Contribuição EDP

**Consulta Pública MME 121/2022
Aprimoramentos Propostos pela CPAMP
(Ciclo 2021-2022)**

11 de março de 2022

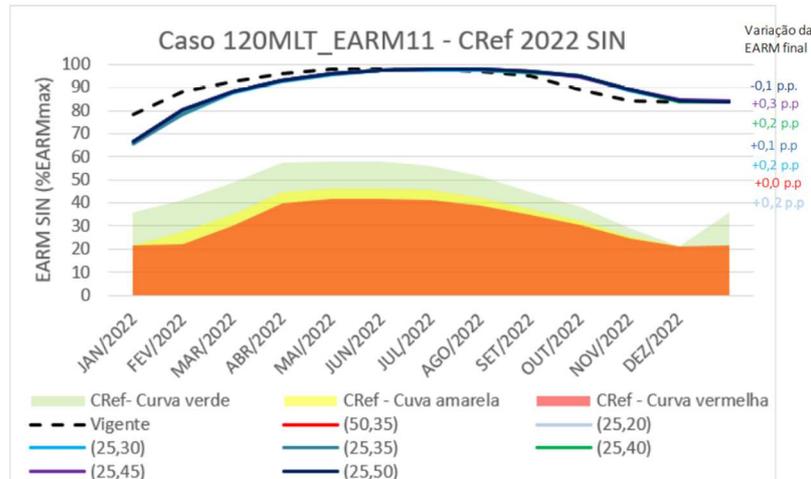
Tomando como base o estudo prospectivo feito pela CPAMP - caso 60MLT_EARM20 – tem-se uma condição inicial de armazenamento e hidrologia desfavoráveis, e mesmo assim, ao final do ano, ainda se garante um reservatório muito próximo ao início do estudo, e em alguns pares até um deplecionamento. Assim, é de se imaginar que um segundo ano desfavorável acenda a necessidade de uma recalibração dos parâmetros.

Já para o estudo prospectivo – caso 120MLT_EARM11- tem-se um cenário completamente oposto ao indicado acima. Neste cenário, existe uma diferença de energia armazenada de mais de 10 pontos percentuais a maior entre dezembro/21 e janeiro/22, e em consequência disso, é esperado um ano mais favorável. Assim, também é de se imaginar, como no cenário anterior, que um segundo ano favorável acenda a necessidade de uma recalibração dos parâmetros, tendo em vista que se espera aproveitar o maior nível de energia armazenada com redução de despacho térmico e evitar, assim, desperdício de geração de energia hidráulica através dos vertimentos turbináveis.

Como observado nos estudos prospectivos, um ano de afluência adversa pode não representar grandes riscos ao sistema, mas a ocorrência sucessiva tende a comprometer a segurança do SIN, à exemplo do biênio 2020/2021.

Diante disso, a EDP entende ser necessário que se estabeleça uma periodicidade para reavaliação e consequente recalibração dos pares de CVaR, de forma que os agentes possam ter previsibilidade em relação às alterações.

Como sugestão, assim como realizado com a Curva de Aversão ao Risco, quando da sua existência, sugere-se que esta recalibração ocorra a cada dois anos.

A EDP sugere que se estabeleça uma periodicidade de dois anos para reavaliação e consequente recalibração dos pares de CVaR.
